杭州西奥电梯有限公司会签章			
西奥图号	XOA2531ACM		
西奥件号	041~072		
确认人	周干楠	日期	2024.06.20
共 一 页,第 5 页		CA号	CA-D2406052

限速器

AX187V021

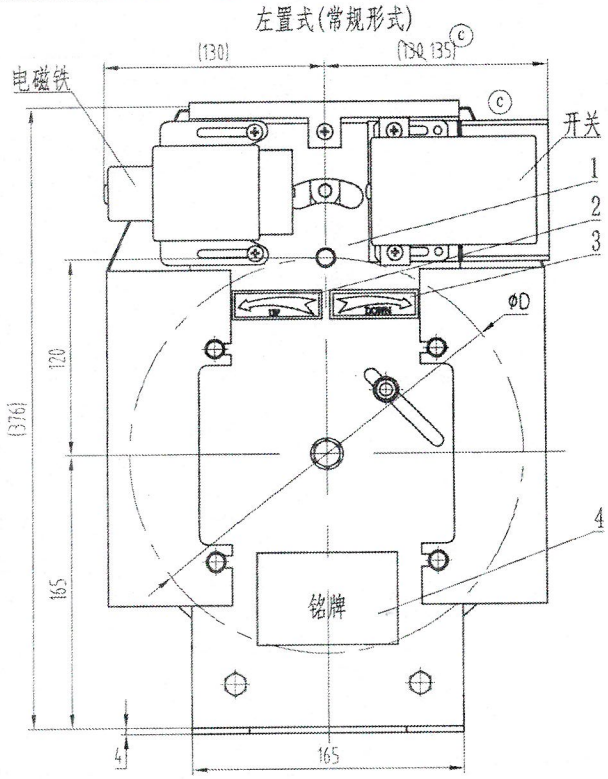
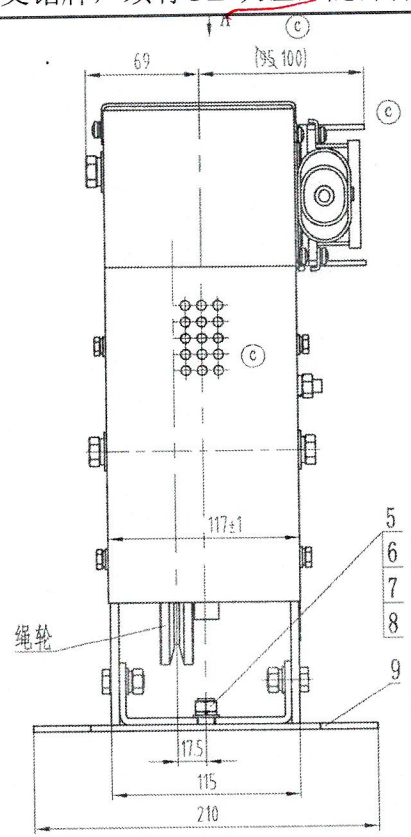
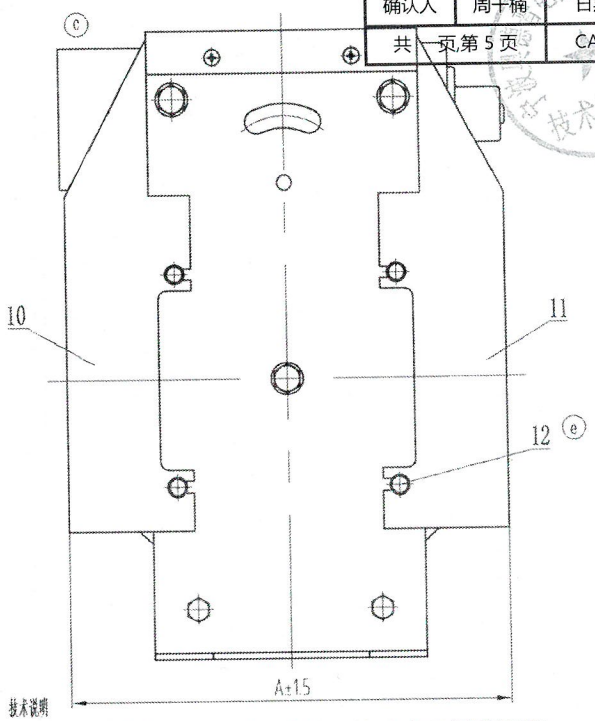
标记	处数	更改内容	签名	年月日
(e)	1	增加序号12	李文强	24.6.6
(d)	3	删除技术要求4，增加技术要求9、10	李民生	24.4.20
(c)	7	尺寸130改为135，尺寸95改为100，增加开关护罩，修正外形	宋剑	24.1.11

(d) 9 电磁铁需增加防保护罩；

(d) 10 限速器出厂提拉力≥800N，测试配重25kg，限速器钢丝绳最小破断拉力≥23KN。
